CONCEPTO TÉCNICO SOBRE NECESIDAD DE ESTUDIOS DETALLADOS DE AMENAZA Y RIESGO POR FENOMENOS DE REMOCIÓN EN MASA DENTRO DEL TRÁMITE DE LICENCIA URBANÍSTICA	Código:	GPR-FT-10
		Versión:	04
		Fecha de revisión:	21/06/2011

1.1 CONCEPTO TÉCNICO No. CT:	CT-6688
1.2 ÁREA:	Técnica y de Gestión
1.3 COORDINACIÓN:	Investigación y Desarrollo
1.4 REFERENCIA CRUZADA RADICAL FOPAE:	2012ER14629
1.5 RESPUESTA OFICIAL No.	RO-60419

2.1 SOLICITANTE:	CURADURÍA URBANA No. 4
2.2 PROYECTO:	Vivienda Multifamiliar V.I.S.
2.3 LOCALIDAD:	2. CHAPINERO
2.4 UPZ:	88. EL REFUGIO
2.5 BARRIO O SECTOR CATASTRAL	El Refugio
2.6 DIRECCIÓN:	Calle 93 No. 5-50
2.7 CHIP:	AAA0093AYBR
2.8 MANZANA CATASTRAL:	9
2.9 PREDIO CATASTRAL:	24
2.10 ÁREA (Ha):	0.0719(**)
2.11 FECHA DE VISITA:	Septiembre 28 de 2012
FECHA DE EMISIÓN:	Noviembre 21 de 2012

Figura 1. Localización general del proyecto ubicado de la Calle 93 No. 5-50, en el Plano Normativo de Amenaza por Remoción en Masa del POT (Decreto 190 de 2004), el cual se encuentra en Amenaza Media.

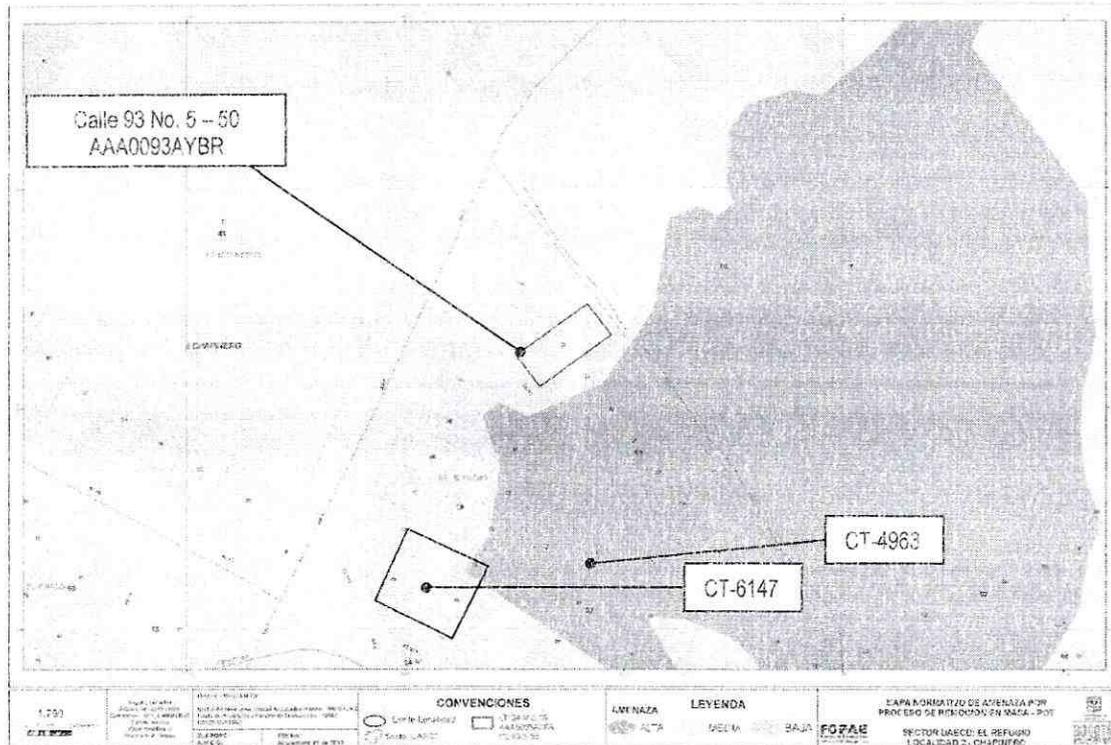
Conforme con el plano normativo de "Amenaza por Remoción en Masa" del Plan de Ordenamiento Territorial de Bogotá-POT, el sector del proyecto ubicado en la Calle 93 No. 5-50, de la Localidad de Chapinero, se encuentra en una zona de Amenaza Media por procesos de remoción en masa (Figura 1).

Fotografía No. 1. Predio localizado en la Calle 93 No. 5 - 50.

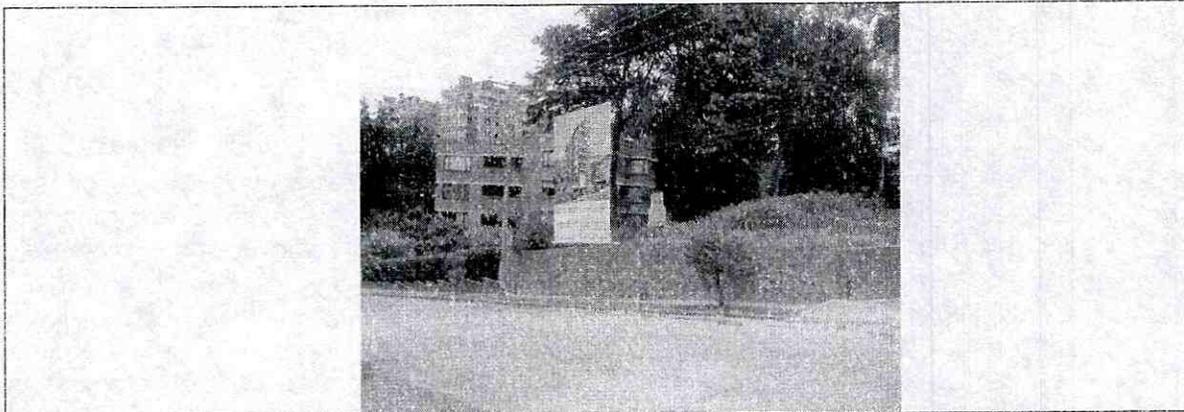
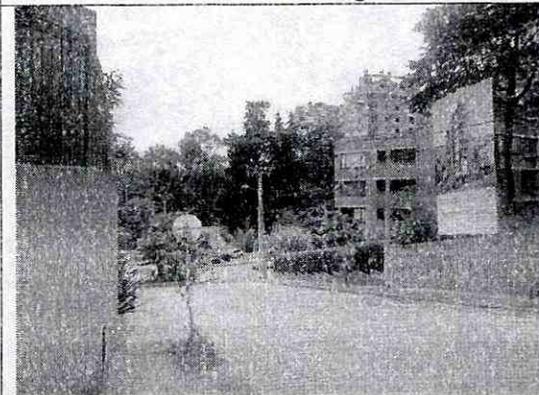
En el momento de la visita técnica al predio objeto del presente concepto técnico, se encontró un predio sin edificar, el cual colinda en el sector nororiental con la Quebrada Chicó. (Fotografía 1)

Con base en la inspección visual se pudo establecer que el predio en mención no presenta evidencias de afectación por procesos de remoción en masa, ni de carácter local, ni de carácter general en la ladera o zonas aledañas al predio evaluado. Sin embargo, considerando la presencia de Depósitos Coluviales en el área por intervenir, donde se proyectan excavaciones que podrían desconfinar el terreno si no se interviene apropiadamente, se recomienda que se adelanten los estudios geotécnicos pertinentes, que permitan garantizar en todo momento taludes de excavación estables y obras de contención seguras y confiables, ofreciendo no solo condiciones de estabilidad para el proyecto sino también para las edificaciones e infraestructuras aledañas.

- Teniendo en cuenta los aspectos observados y evaluados en este concepto técnico, se considera que para la construcción del proyecto ubicado entre la Calle 93 No. 5 - 50, de la Localidad de Chapinero, **NO SE REQUIERE** adelantar la FASE II del estudio detallado de amenaza y riesgo por remoción en masa, de acuerdo con lo establecido en la Resolución 227 de 2006; por otra parte, esto no exime al constructor del cumplimiento del resto de la normatividad vigente (Norma Sismo Resistente - Código de Construcción - Resolución de Legalización, etc.).
